志賀1号炉 高経年化技術評価に係る審査コメント反映整理表(概要説明)

志賀1号炉 高経年化技術評価に係る審査コメント反映整理表(共通事項)

志賀1号炉 高経年化技術評価に係る審査コメント反映整理表(低サイクル疲労)

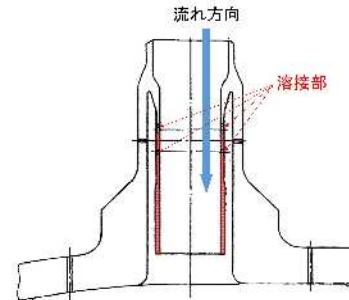
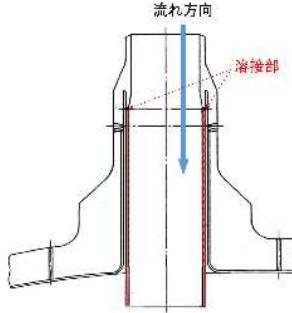
No	日付	資料	ページ等	コメント内容	コメント対応	回答日	完了
4	10月14日	別冊(炉内構造物)	1-36	炉心シュラウドについては、第8回定期検査時(2003年度)に、他プラントの知見を反映し、周方向溶接線(H1 H2 H3 H4 H6a H6b)に対して、ウォータージェットピーニング法により溶接残留応力を圧縮側に改善している。炉心シュラウドの溶接線とウォータージェットピーニングを実施した箇所を図にて示すこと。	<p>炉心シュラウドの溶接線及びウォータージェットピーニング施工箇所を示した図は以下のとおり。</p>	10月26日	12月26日
5	10月14日	別冊(炉内構造物)	—	島根2号炉シュラウドサポートのマンホールカバーで発生したSCCに対する水平展開の結果を示すこと。	<p>島根2号炉のマンホールカバー(アクセスホールカバー)で発生したSCCへの志賀1号炉での水平展開の結果は以下のとおり。</p> <ul style="list-style-type: none"> 当該事象はアクセスホールカバー取付溶接部において「取付溶接部近傍の硬化(材料因子)」、「クレビス部内の水質悪化(環境因子)」、「取付溶接部近傍の引張残留応力(応力因子)」の重畠により応力腐食割れが発生したものと推定されている。 志賀1号炉については、建設時、モックアップで完全溶け込みとなることを確認した溶接施工法でアクセスホールカバー取付部の溶接を実施しているため、溶接部位にクレビス(隙間)が存在せず、「クレビス部内の水質悪化」は発生しない。 以上より、上記3つの要因の重畠による応力腐食割れは発生しないと判断する。 	10月26日	12月26日
